『合併記念公園整備についての要望書』を提出

合併記念公園整備についての要望書

高山市合併記念公園整備

くらがね通信　第 30 号　（秋号）　平成 19 年 10 月 20 日発行
発行者　乗鞍岳と飛騨の自然を考える会　〒 506－0055　岐阜県高山市上岡本町 4－218－3　飯田 洋
TEL　0577－32－7206 ・ FAX　0577－32－7207

広報「たかやま」第 1038 号 （平成 19 年 5 月 15 日発行）より （イメージ図）

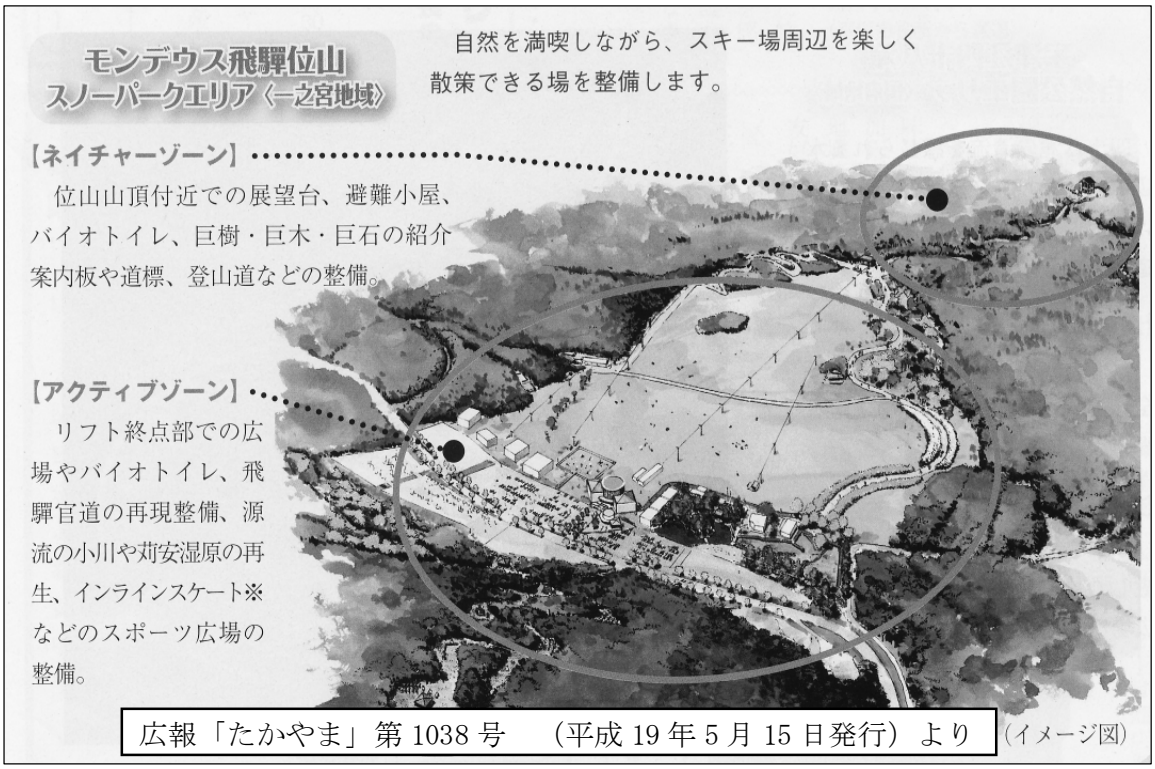
モンデウス飛騨位山スノーパークエリア

特に山頂一帯は、県立自然公園でもあり、自然公園法の景観保全の観点からも以下のことを要望します。

1、登山口の芝桜の修景、スキー場脇の登山道沿いの桜の修景は、「ふれあうべき自然」とは何であるかの理念を忘れた愚かな行いです。登山道に自生する多様な夏緑広葉樹や温帯性日本固有の針葉樹の数々こそが「ふれあうべき自然」であり、桜の植栽は街中や都市公園内で行なうべきです。

芝桜の修景場所にはイチイを植栽すべきで、位山の登山口にふさわしい緑といえます。

2、位山の山頂一帯は、生物多様性保全の立場からも、自然公園法の精神からも、厳正に自然環境保全すべき貴重な生態系の聖地とすべきです。展望広場を造成する必要はなく、自生植物の伐採は原則として禁止すべきです。

※　乗鞍岳、御嶽山、その他飛騨山脈等々の展望、眺望は、スキー場上部の登山道沿いに整備すればよく、位山山頂部の自生植物を伐採してまで展望広場、展望台を造成し、都市公園・造園化する必要はない。

※　神の宿る聖なる信仰の山（水無神社奥宮。山そのものが御神体。）、歴史を秘めた「人文遺産」であるとともに、生きている樹木博物館といえる「自然遺産」である位山の特質を踏まえ、「手を加えないこと」を原則とした「登山」の為の山岳のあり方のモデル地とすること。
